Complément de dossier - Entrelacs (73)

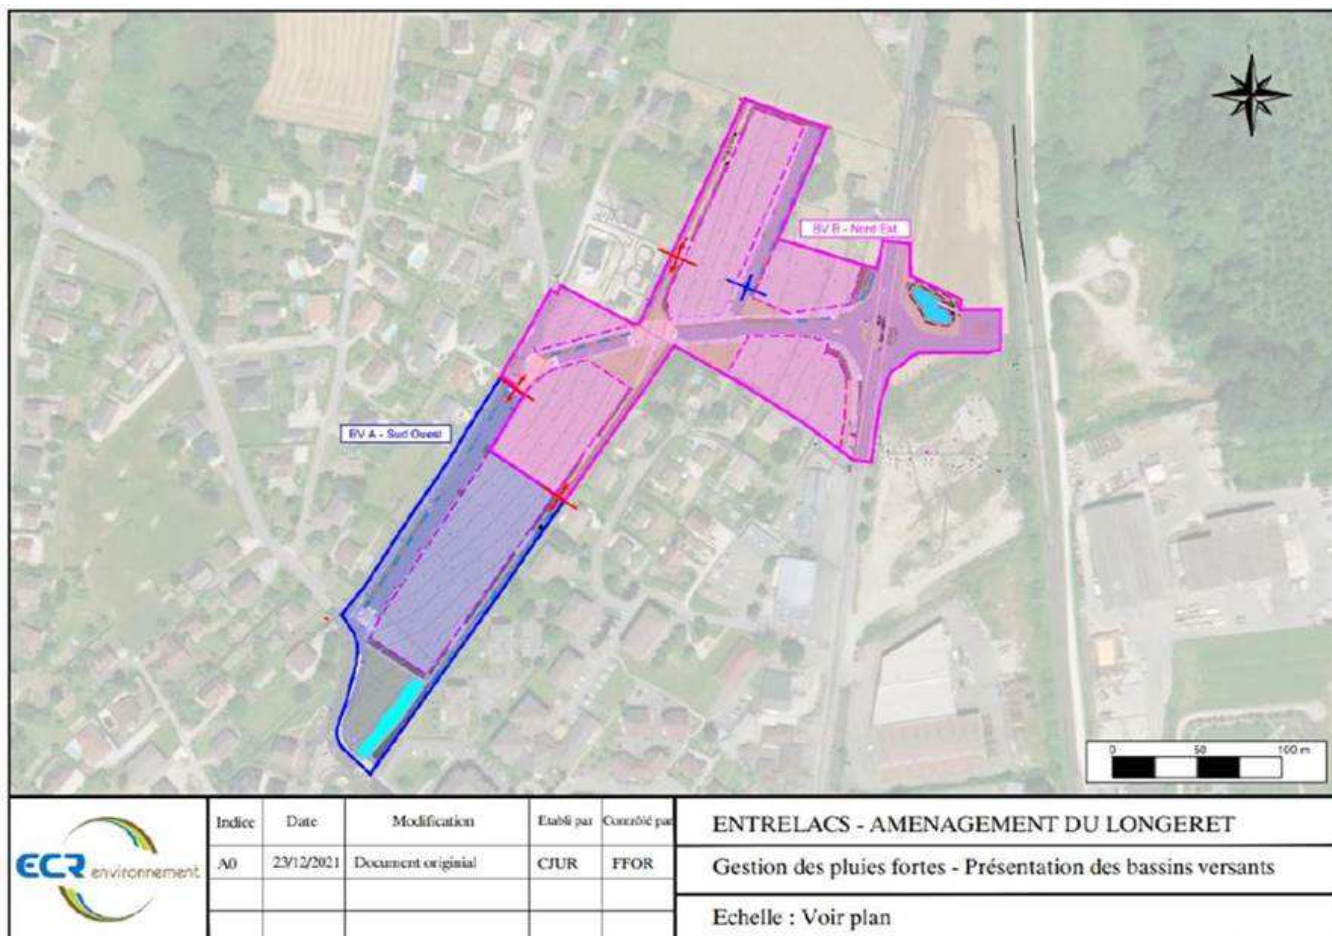
- gestion des eaux pluviales : le projet doit faire l'objet d'un dossier au titre de la loi sur l'eau au régime déclaratif. Bien que ce dossier de procédure ne soit pas produit à ce stade, il convient cependant de

décrire la gestion prévisionnelle des eaux pluviales sur le site **dès le stade de la demande d'examen au cas par cas** : infiltration ou stockage puis régulation...rejet en réseau ou dans un exutoire naturel...

L'aménagement du secteur du Longeret peut être découpé en deux bassins versants : le BV A ayant pour exutoire le réseau des eaux pluviales situé sous la route de Cessens et le BV B se rejetant au niveau des buses présentes sous la voie ferrée (exutoire naturel). Ces bassins versants peuvent eux-mêmes être divisés en sous-bassins versants selon les points haut et bas du projet. Les eaux pluviales sont, majoritairement, interceptées par des noues périphériques le long de la voirie et des cheminements piéton, ou par des grilles raccordées sur le réseau EP pour être rejetées dans les bassins de rétention. Les noues sont dimensionnées de façon à assurer une rétention de capacité de 15 l/m² de surface imperméabilisée, en vue de l'infiltration et de l'évapotranspiration.

Deux bassins de rétention seront mis en œuvre et dimensionnés selon une période de retour de 30 ans et selon un débit de fuite de 10 l/s/ha.

L'exutoire du sous-bassin versant A est représenté par le réseau des eaux pluviales présent au niveau de la route de Cessens (canalisation béton Ø700 mm). L'exutoire du sous-bassin versant B correspond à l'ouvrage existant sous la voie ferrée (ouvrage ovale béton 700 x 630 mm).

En cas d'évènement exceptionnel, les bassins monteront en charge. Chaque ouvrage de rétention sera équipé d'une surverse dans le regard de régulation pouvant évacuer une pluie trentennale (en cas de dysfonctionnement de l'ajutage) ainsi que d'une surverse sur les berges des ouvrages de régulation en cas de pluie exceptionnelle. Après analyse de la topographie existante, il a été déterminé les parcours à moindre dommage en cas de débordement à partir de la surverse des bassins. Pour le bassin versant A, au Sud-ouest, les eaux surverseront sur la route de l'Avenue du Général de Gaulle en contrebas des habitations et bâtiments existants. Ainsi, les habitations existantes ne seront pas impactées en cas de surverse des eaux d'une pluie exceptionnelle.

Concernant le bassin versant B, les eaux surverseront dans une parcelle agricole où elles monteront en charge avant de s'évacuer par l'exutoire sous la voie ferrée. Aucune zone aménagée ne sera donc impactée en cas de surverse de cet ouvrage.

TRAFIC ROUTIER 2019

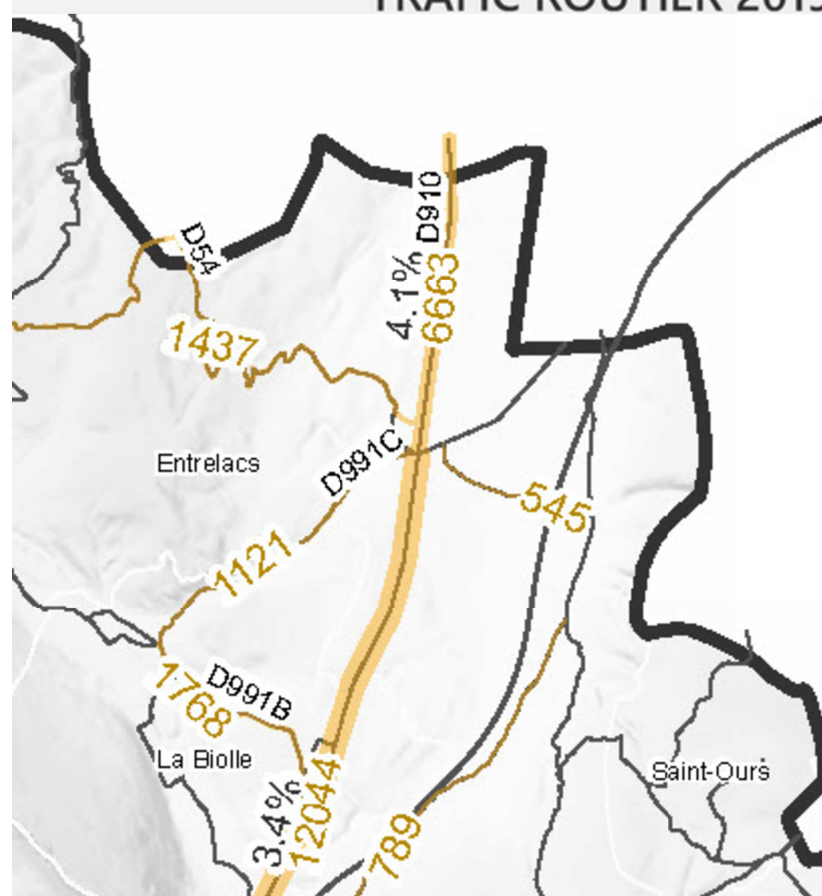
- maîtrise des déplacements-évaluation des émissions des gaz à effet de serre-nuisances sonores : l'estimation des flux supplémentaires est de 690 véhicules par jour, une **évaluation approximative des gaz à effet de serre** doit être fournie en rapport à cette estimation et en lien avec les effets cumulés générés par la mise en place de la déviation d'Albens via le nouveau giratoire mis en place (à cet égard

[du fait de la proximité de la RD 190, les constructions du projet seront isolées des nuisances sonores générés par cet axe, qu'en est il pour les constructions situées en bordure de la voie nouvelle créée reliant la RD190 à la RD54 ? Il est précisé que "les niveaux sonores attendus \(...\) avec la voirie nouvelle traversant le quartier ne sont pas de nature à engendrer un risque pour la santé humaine par le biais d'une augmentation excessive des niveaux sonores, pour les riverains du site", cette affirmation doit être étayée par une **estimation approximative en décibels** des nouvelles nuisances sonores générées.](#)

Sans étude de trafic / circulation centrée sur le projet sur les trafics générés par l'opération (km parcourus quotidiennement par les futurs habitants dans un périmètre plus large que le secteur du Longeret) et trafic moyen journalier de transit qui emprunterait la « déviation » avec origine destination et permettant d'évaluer le gain de km parcourus par rapport à leur trajet actuel, il est impossible de quantifier les émissions de GES du trafic en lien avec le projet. On peut toutefois indiquer, suivant les éléments présentés dans le dossier, que les 124 usagers potentiels à l'HPM et les 117 à l'HPS verront leur parcours réduit d'environ 400 m en empruntant la voirie du projet pour relier la RD 54 / RD 910, soit une réduction des émissions de GES (émis sur le secteur un peu plus large du projet) par ces usagers qui verront leur trajet réduit de 800 m par jour, soit une réduction de 292 km par an (en prenant 1 A/R par jour sur les 365 jours de l'année). Il faudrait pouvoir traduire ces éléments sur le trafic moyen journalier pour faire des estimations. Dans le même temps, sur ces heures de pointes du matin et du soir, les habitants du projet généreront un trafic estimé de l'ordre de 66 véhicules dans les heures de pointes et 690 véhicules par jour. La réduction des émissions de GES à l'échelle du projet et sa périphérie sera donc minimisée par l'augmentation du trafic en lien avec les nouveaux habitants. On notera que la localisation du projet proche de nombreux équipements et à moins de 10 minutes de la gare ainsi que le développement des circulations piétonnes et cycles dans le projet raccordées aux quartiers périphériques, plaident dans le sens du report modal et d'une réduction des déplacements motorisés. De plus, la voirie créée dans le cadre du projet permet l'évitement de la traversée du centre-ville (écoles et commerces) ainsi que 2 carrefours à feux pour les usagers en transit qui emprunteront cette déviation.

Concernant le volet acoustique, de la même façon, sans étude de trafic (avec des TMJA) et sans implantation du bâti futur avec la topographie future, il est impossible de donner des estimations approximatives de décibels, même sans entrer dans la réalisation d'une modélisation. Ce que l'on peut affirmer est que la situation du projet en milieu urbain avec une vitesse max de 50 km/h et avec des trafics modérés, nous permettent d'indiquer qu'il n'y aura pas de risque pour la santé humaine par une augmentation excessive des niveaux sonores. Nous considérons que le trafic des habitants du projet augmenté du trafic de transit seront modérés car la « déviation » permet de relier la RD 54 où les trafics observés en 2019 étaient de 1 437 véhicules par jour (en comparaison le trafic sur la RD 910 à hauteur du projet en 2019 est 4,6 fois plus élevé) et que la totalité du trafic sur la RD 54 n'empruntera pas la voirie du projet vers Le Nord puisqu'une partie du trafic se dirige également vers la RD 910 Sud. Idem pour ceux qui, depuis la RD 991C, shunteraient par les quartiers à l'Ouest d'Entrelacs pour rejoindre la RD 910 au Nord du projet, bien que ce parcours ne soit pas facilité par les plateaux / ralentisseurs / chicanes / alternats et limitation à 30 km/h mis en œuvre dans les quartiers à l'Ouest de la RD 910.
